**Avis de la Mission Régionale d'Autorité environnementale  
Nouvelle-Aquitaine  
sur le projet de parc éolien de Rochereau III  
sur les communes de Champigny-en-Rochereau,  
de Frozes et de Villiers (86)**

n°MRAe 2021APNA94

dossier P-2020-10187

## Plan masse du projet

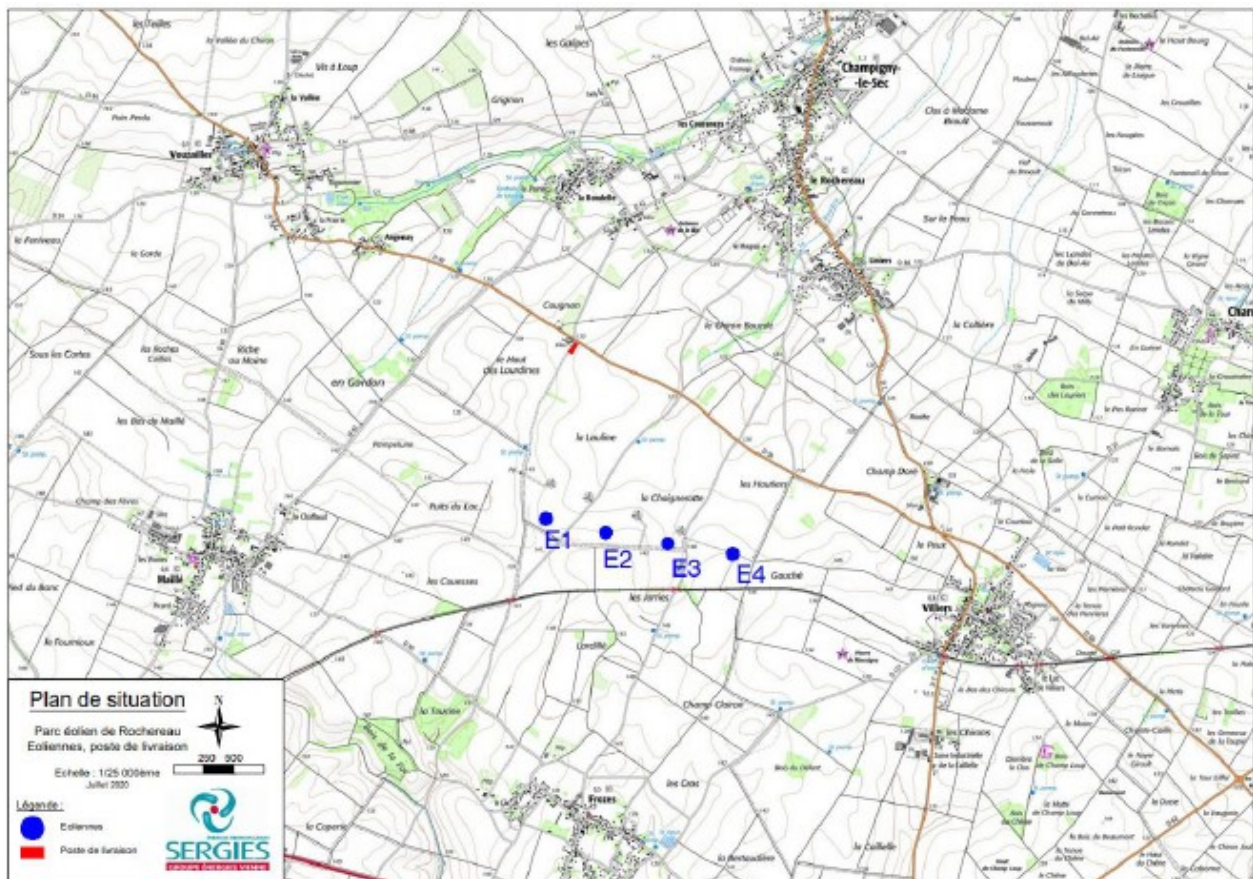
Selon l'étude de faisabilité réalisée par le gestionnaire de réseau, l'installation pourra être raccordée au Réseau public de distribution HTA, par un nouveau poste de livraison implanté en limite de propriété, au poste source de Le Rochereau, dont la capacité réservée résiduelle au 31 décembre 2018 est de 15,8 MW (cf. figure 302 p. 234). **La MRAe relève l'insuffisance du dossier sur la question du raccordement au réseau électrique de l'installation, qui est présenté dans son principe dans le dossier alors qu'il est un élément indissociable du projet et que ses impacts devraient être analysés et détaillés en phase**

**travaux et exploitation en précisant les impacts du démantèlement des réseaux du parc précédent.**
